Oggetto: PV-INVEST ITALIA S.r.l. (C.F./P.IVA 03047190214) – Via Sant’Osvaldo, 67 - Bolzano.
Provvedimento Autorizzatorio Unico Regionale (P.A.U.R.) ai sensi dell’art. 27bis del D.Lgs. 152/06 e ss.mm.ii. relativo al progetto per la costruzione ed esercizio di un impianto “terra-voltaico”, avente potenza in immissione pari a 7,5 MW e potenza moduli pari a 9,369 MWp, e delle infrastrutture e opere connesse e indispensabili al collegamento alla rete elettrica, denominato “Archi-bis”, ubicato in Comune di Leverano (LE), contrada “Canisi”. **Valutazione Tecnica Ambientale.**

Oggetto: Provvedimento Autorizzatorio Unico Regionale (PAUR) ai sensi dell'art. 27 bis del D.Lgs. 152/2006 relativo al “ Progetto per la costruzione ed esercizio di un impianto “terra-voltaico” avente potenza in immissione pari a 7,5 MW, denominato “Archi-Bis”, ubicato nel Comune di Leverano (LE), contrada Canisi”. Proponente PV-INVEST ITALIA Srl. Contributo specialistico sul tema dell'agente fisico campi elettromagnetici dopo integrazioni: **parere negativo**.

Oggetto: Provvedimento Autorizzatorio Unico Regionale (PAUR) ai sensi dell'art. 27 bis del D.Lgs. 152/2006 relativo al “ Progetto per la costruzione ed eser

Figura 4 – Aree non idonee FER ricadenti nell'AVA

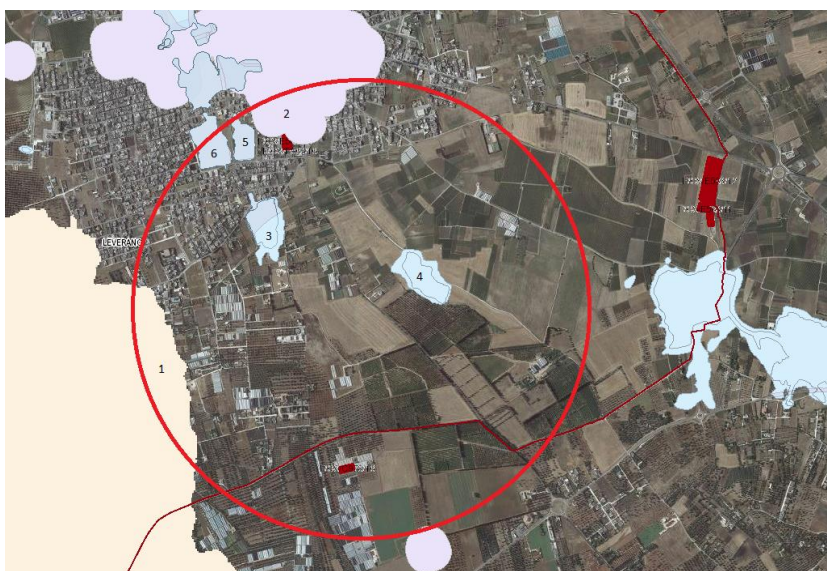
Tale calcolo, effettuato dai progettisti, risulta impreciso e non corretto, infatti, la formula per calcolare la S_{IT} deve comprendere, oltre all'impianto oggetto di valutazione, tutti gli impianti esistenti, autorizzati e in corso di Autorizzazione Unica ricadenti all'interno dell'AVA (Tabella 2); contestualmente vanno considerate, nel calcolo, anche le Aree non idonee FER ricadenti nell'AVA (Tabella 3 e Figura 4).

Tipologia Area non Idonea	Superficie (ha)
Segnalazione Carta dei Beni + Buffer (solo parte ricadente nell'AVA)	7,70
Coni Visuali (solo parte ricadente nell'AVA)	12,00
P.A.I.	5,00
P.A.I.	5,00
P.A.I.	2,20
P.A.I. (solo parte ricadente nell'AVA)	2,30
TOTALE	34,20

$$IPC = 100 \times S_{IT} / (AVA - \text{Aree non idonee FER}) = 3,11\% > 3\%$$

Il criterio 1 risulta quindi non soddisfatto in quanto l'indice IPC è > 3
